③ 後輪用ブレーキパイプとフロア昇降用油圧ホースが干渉

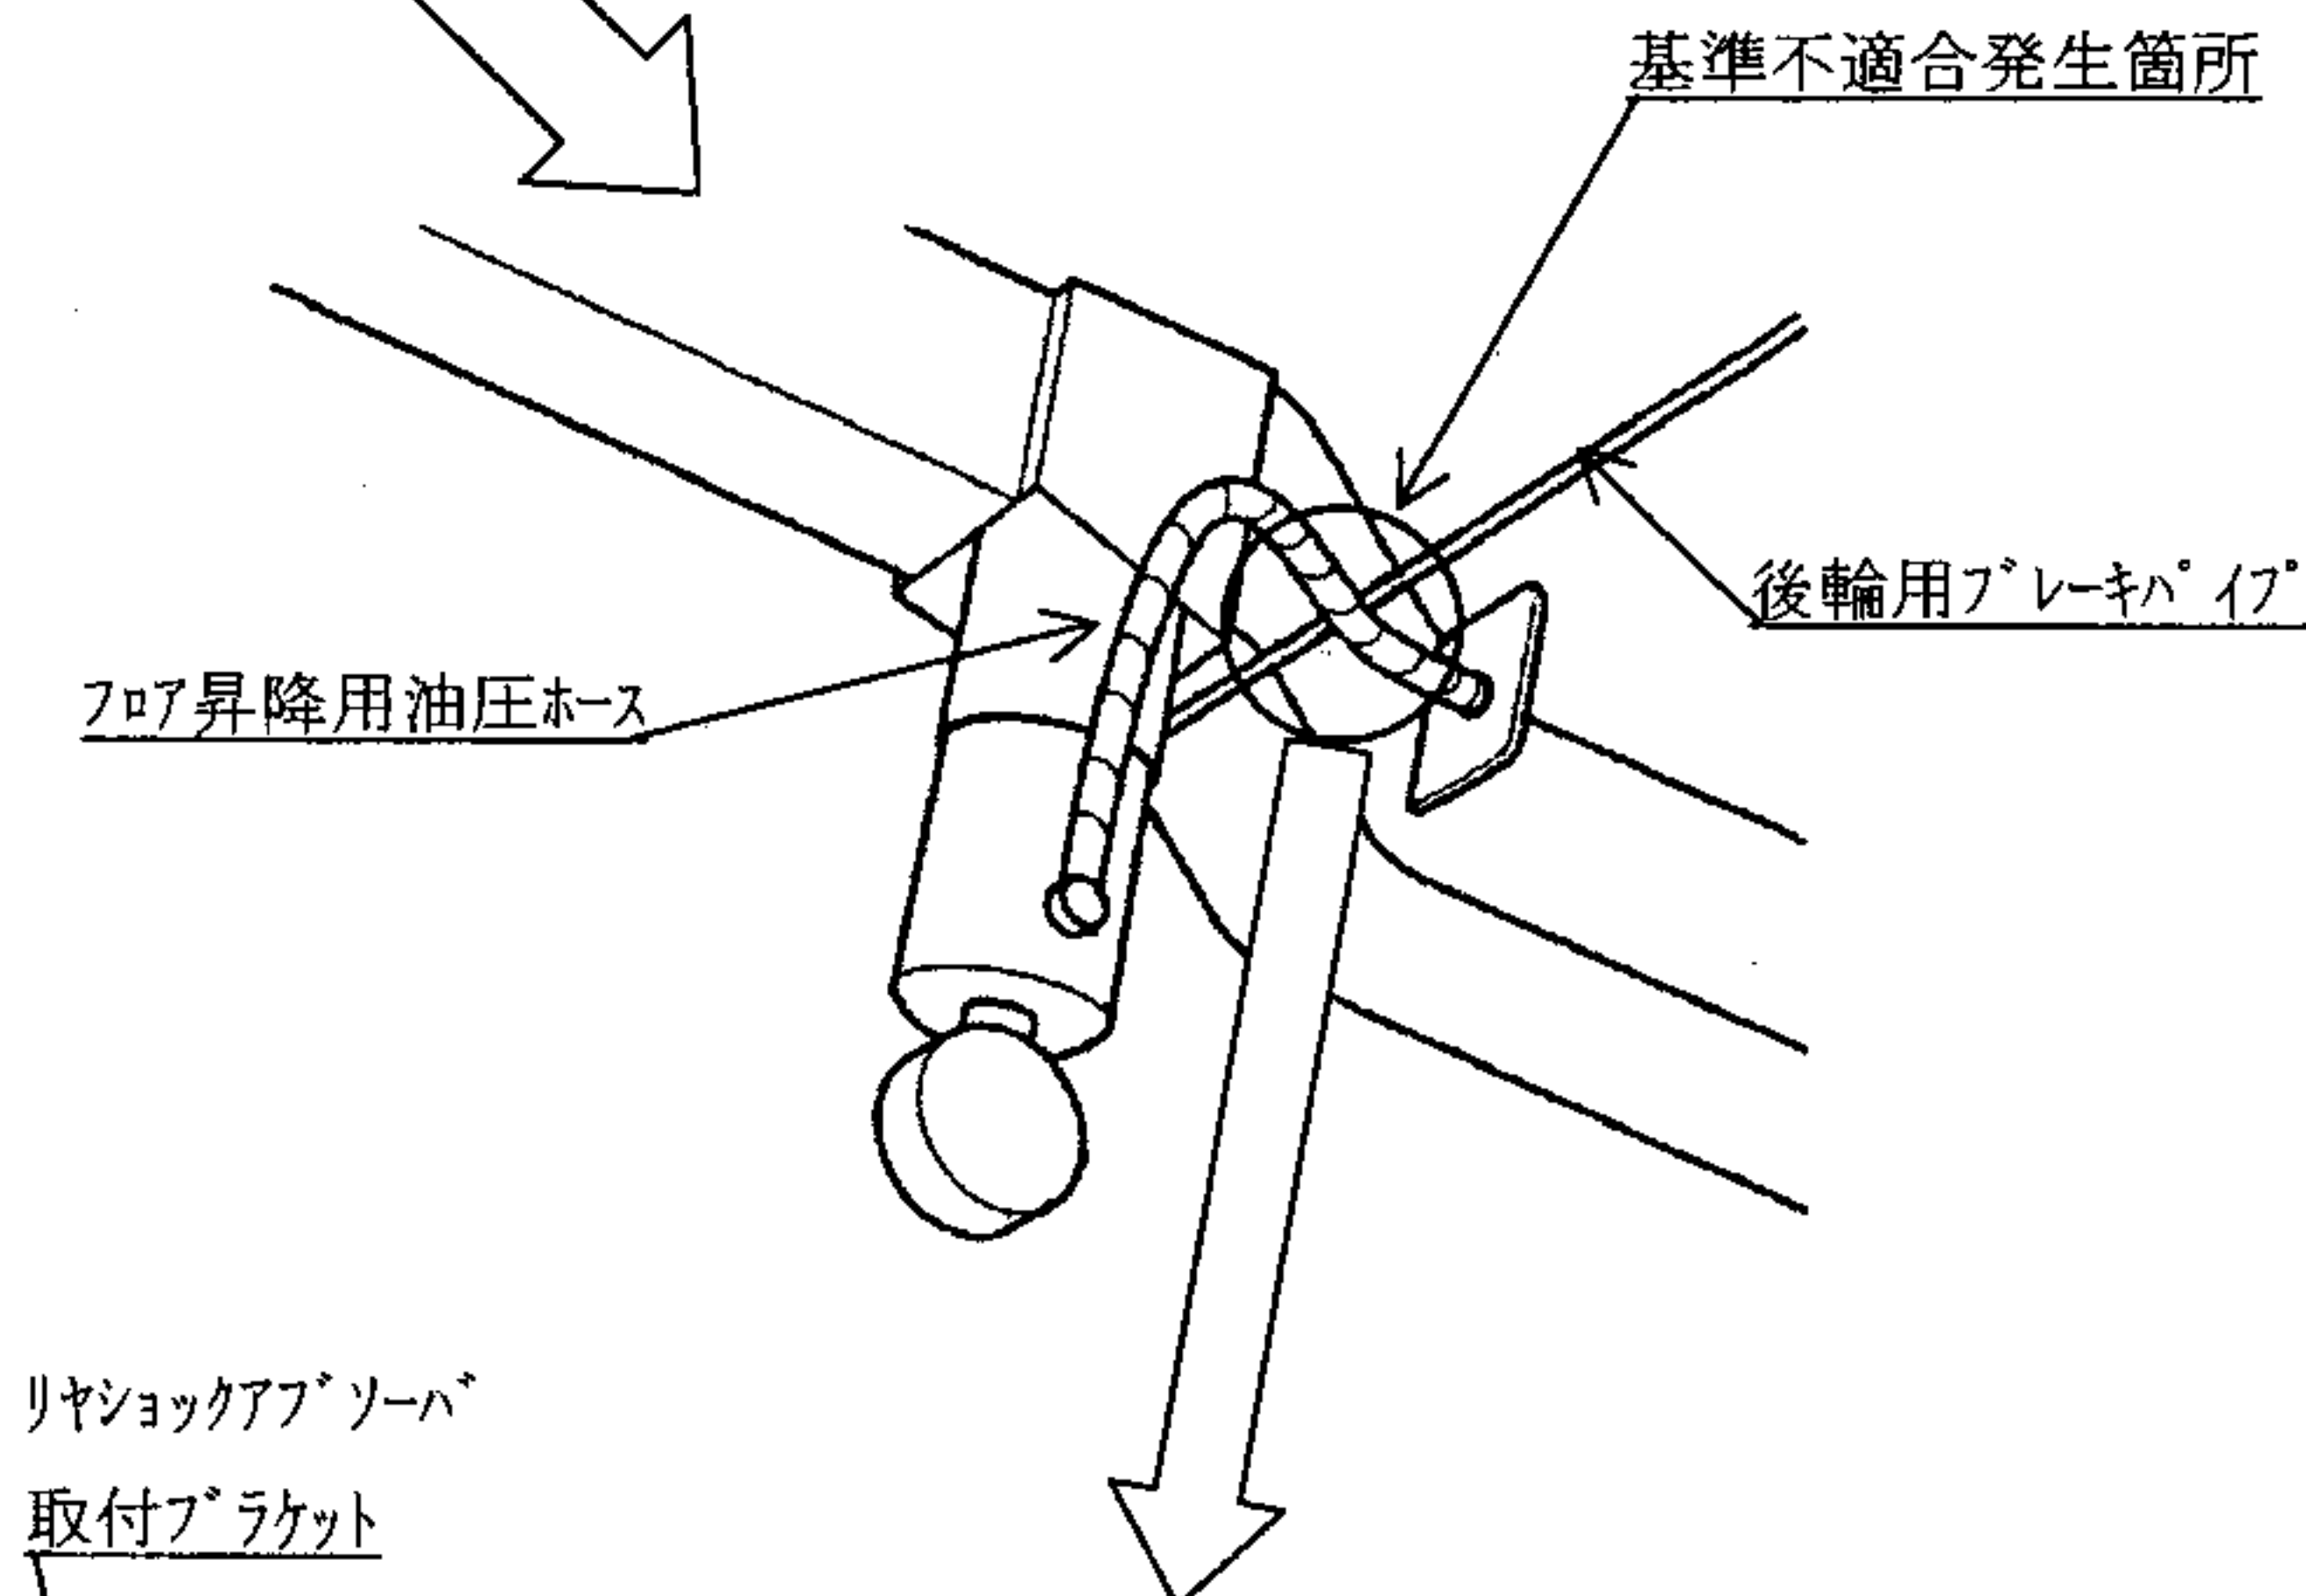
制動装置において、後輪用ブレーキパイプの取り回しが不適切なため、車いすでの乗降時に後部フロアを下げた時、フロア昇降用油圧ホースと干渉するものがあり、フロア下降を繰り返すことによりブレーキパイプが損傷してブレーキ液が漏れ、制動力が低下するおそれがある。

改善の内容

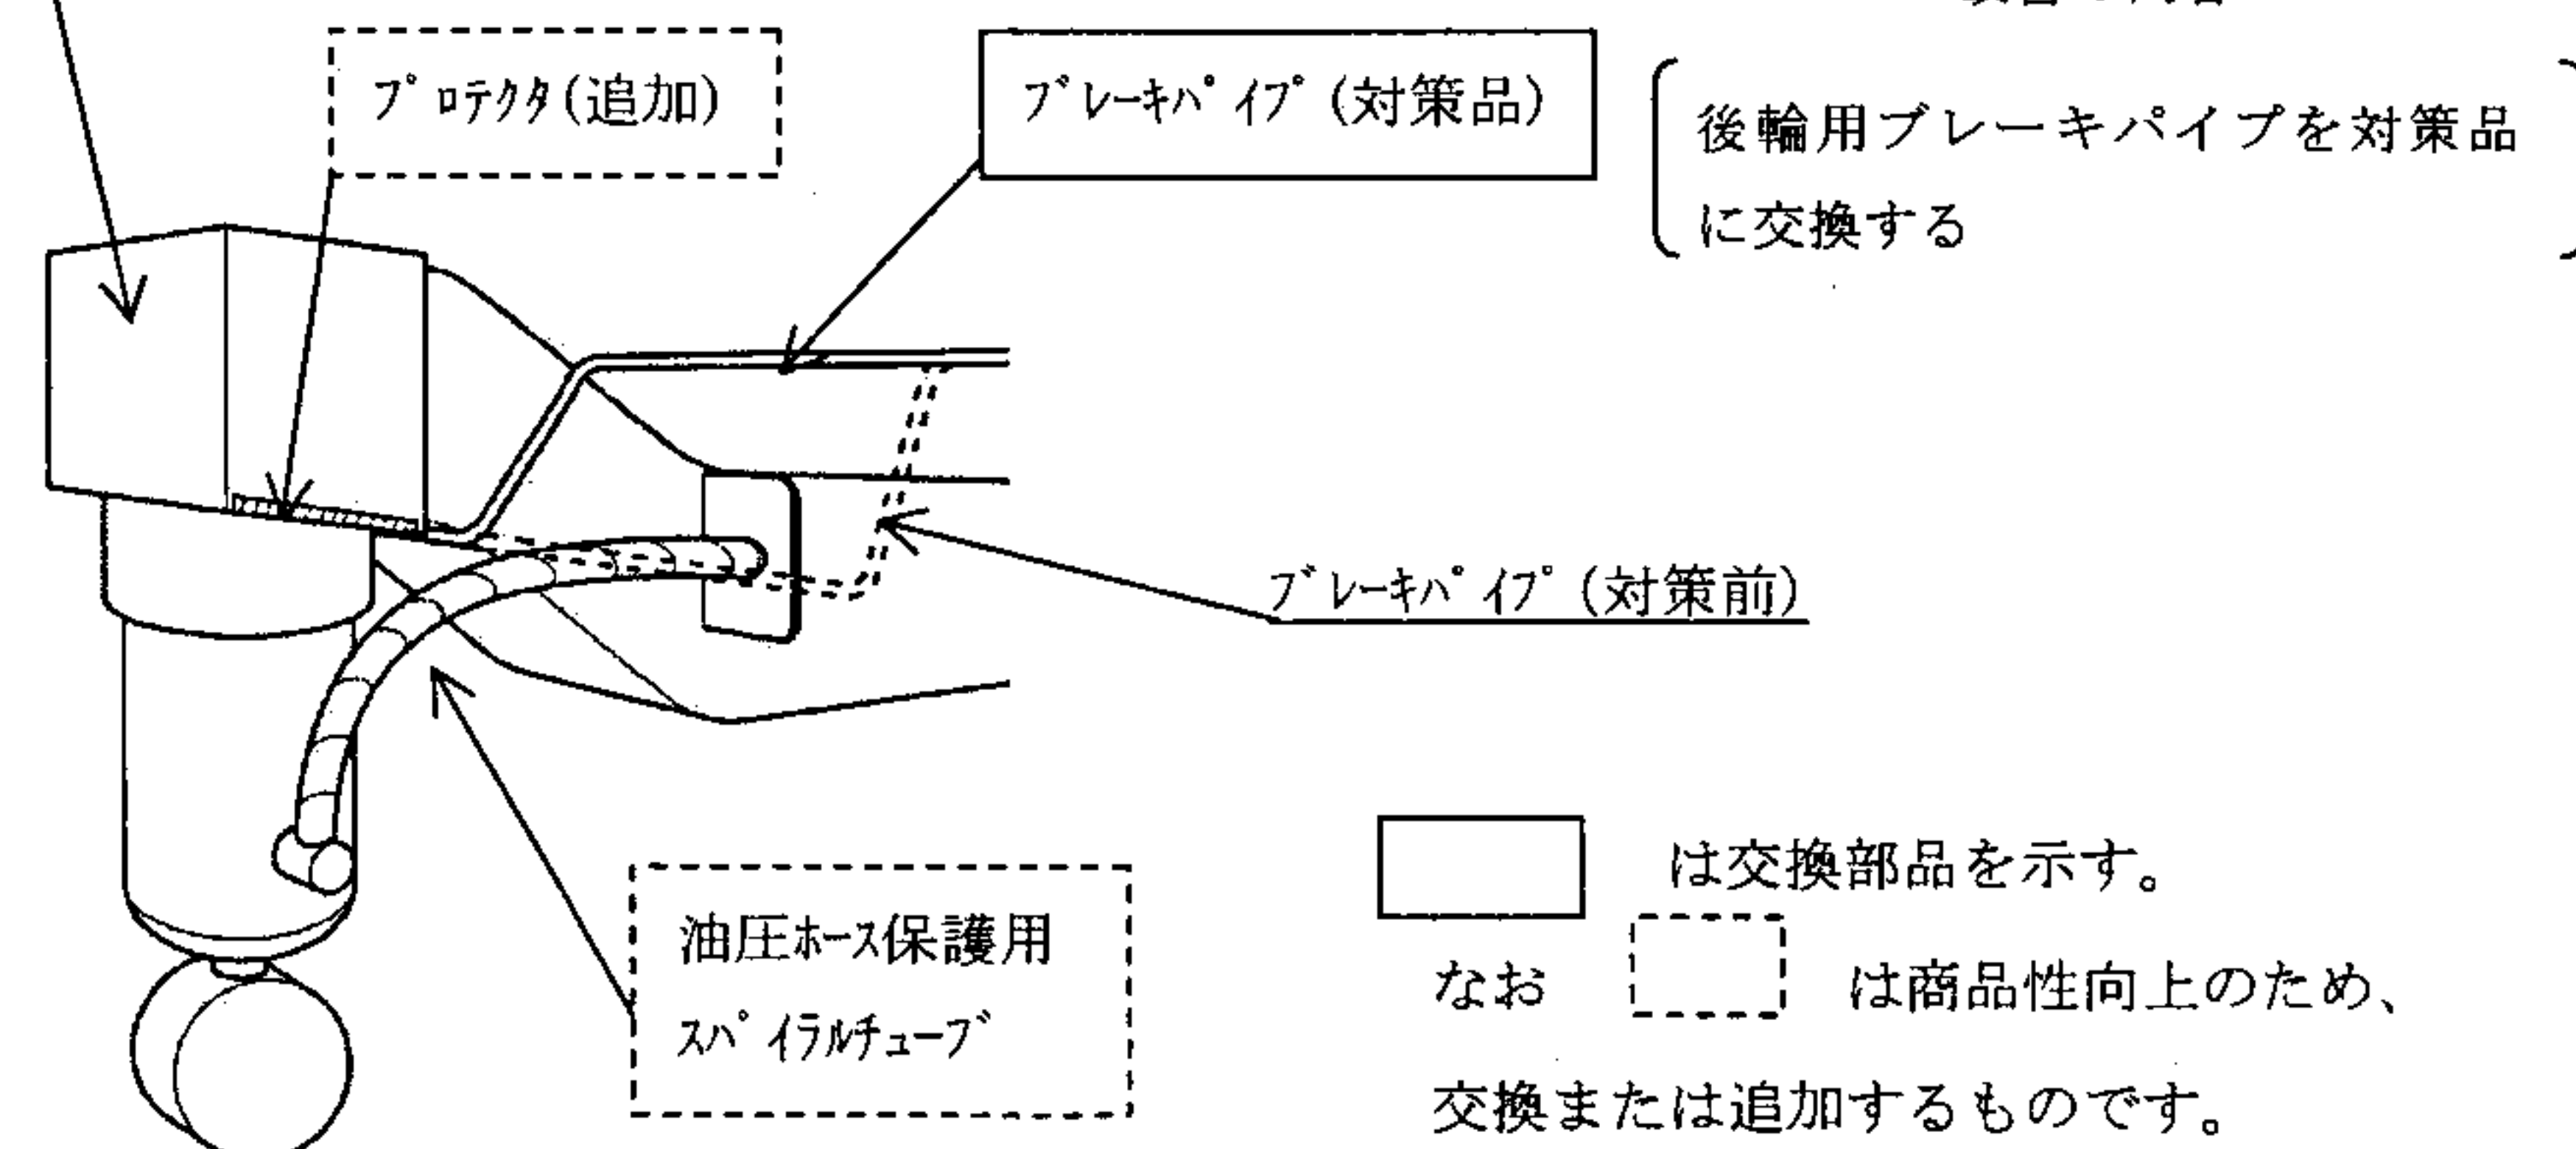
フロア昇降用油圧ホースとリヤショックアブソーバ 取付ブラケットが干渉するおそれがあるので、油圧ホース保護用のスパイラルチューブを新品に交換し、取付ブラケット側にプロテクタを追加する。

識別 : フロア下部の補強により容易に識別が可能のため、特別な識別は行わない。
